2023年1月9日

アドバンテック株式会社

産業用マザーボードAIMB-787G2-00A2U欧州ErP指令への対応のための設計変更のお知らせ

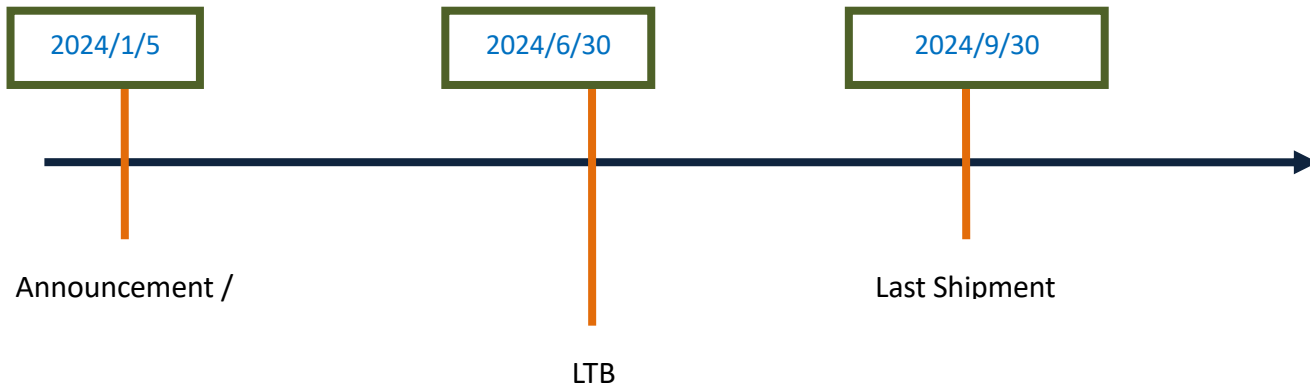
ErP 対応のための設計変更となりますが、しばらくは現行品と併売となります。

現行品と ErP 対応品は製品型番で区別できるようになっています。

- **Incorporate the Deep Sleep S5 function to meet the ErP standard and reduce the amount of energy that the system consumes.**
- **Enhance iBMC function to iBMC 1.2, supporting Port 80 status, HW trigger SSD recovery, and other functions to improve the manageability and reliability of the system.**

End of Life Product	Suggest Replacement Product	Sample Available Date
AIMB-787G2-00A2U	AIMB-787G2-00A3U	1. 20pcs PVT sample, already 2. 50pcs, estimated at the end of April
